BEGADI Universalmagazin Typ 9

Problembhebung

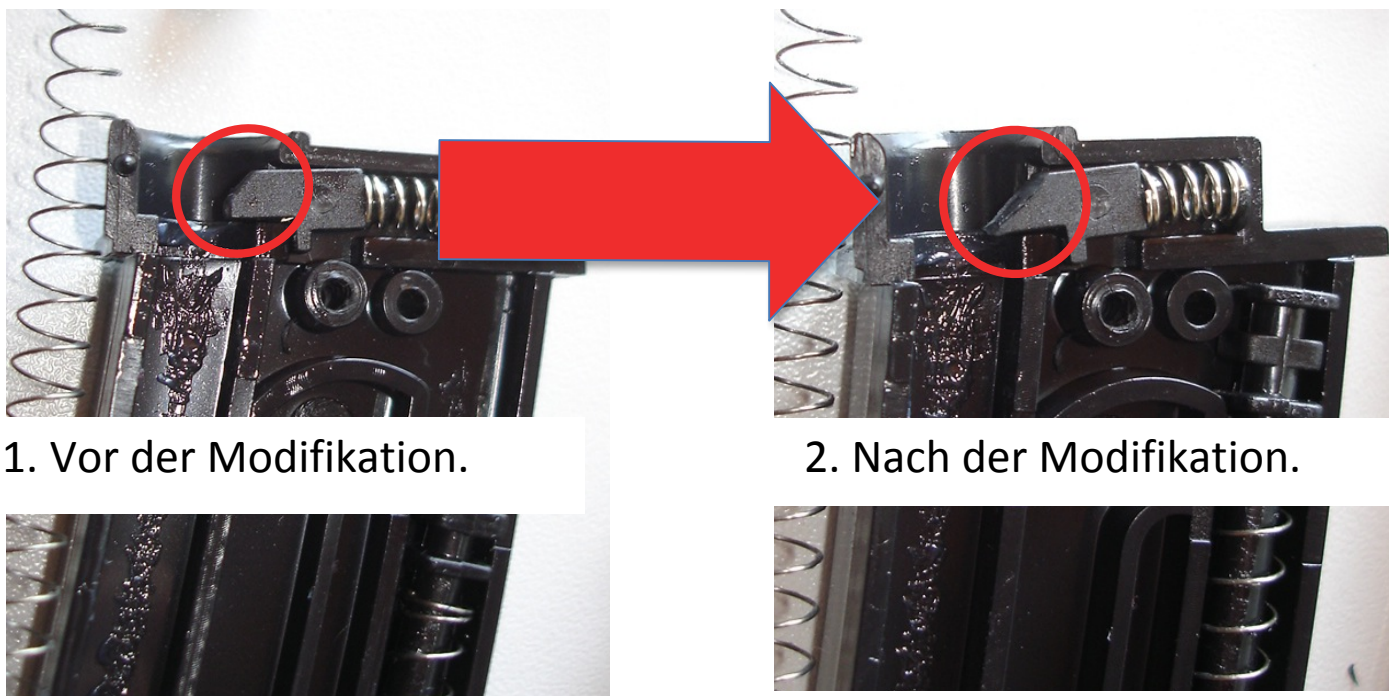
Bei wenigen MP5 Modellen (z.B ICS) rastet dieses Magazin nicht richtig ein. Dies liegt an der zu kurzen Schräge der BB Nase.

1. Vor der Modifikation.

2. Nach der Modifikation.

Es muss also die Schräge der BB Nase verlängert werden. Das kann mit einem Teppichmesser (Magazin demontieren) oder einem erwärmten metallischen Gegenstand gemacht werden (z.B kleiner Schlitzschraubenzieher).

Nach der Modifikation der BB Nase rastet das Magazin in sämtlichen MP5 Modellen zuverlässig ein.
